„Dodávka 24 ks nových jednočlankových elektrobusů a 2 ks nabíjecích stanic“

VYSVĚTLENÍ, ZMĚNA NEBO DOPLNĚNÍ ZADÁVACÍ DOKUMENTACE

Výkres a obrázek k požadavku 3.9.1

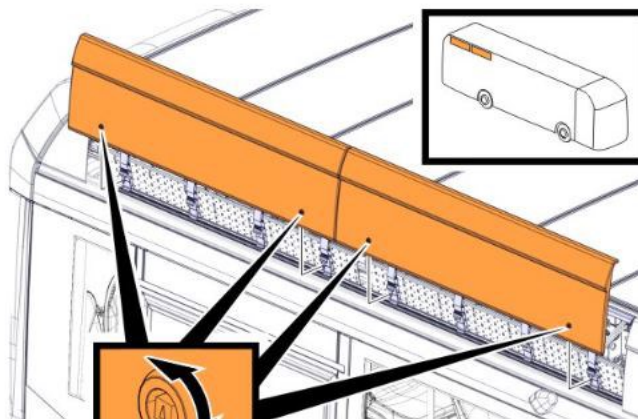
Požadavek 3.9.1: Je možno považovat certifikaci kabeláže dle normy R118.02 jako dostatečnou?

Je možno akceptovat přístup k bateriím odklopením bočních spoilerů se zajištěním?
Viz obr. níže

Bateriové boxy jsou vyměnitelné a zakryté shora. Jejich výměna/ manipulace se provádí na konci životnosti. Toto zakrytí se neodklápí nýbrž odnímá celé. Je možno akceptovat toto řešení?
viz obr. níže

Výkres a obrázek k požadavku 4.5

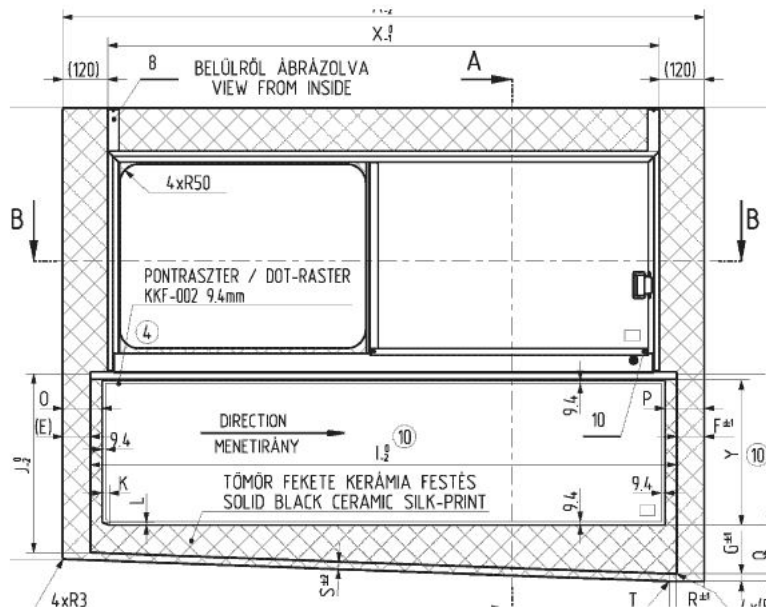
Požadavek 4.5: Je možno akceptovat otevíratelné stranová okna v provedení dle obrázku a výkresu níže?

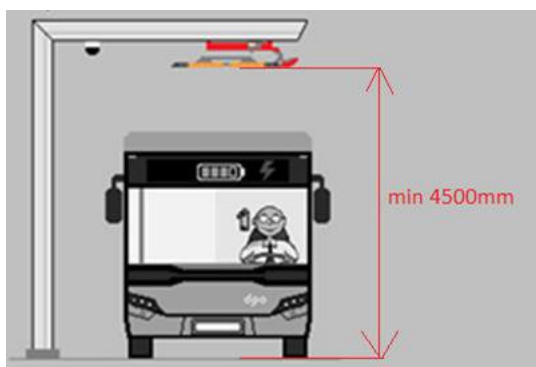
Prosíme o vyjasnění, jaký přesně systém má objednatel na mysli?

Zadavatel ponechává technické řešení sledování tolerance pro přistavování vozidel pod nabíjecí rameno na dodavateli. Toto zařízení musí elektronicky nebo mechanicky navést

přistavované vozidlo pod rameno nabíjecí stanice do tolerancemi stanovené polohy a tímto umožnit zahájení nabíjecího procesu.
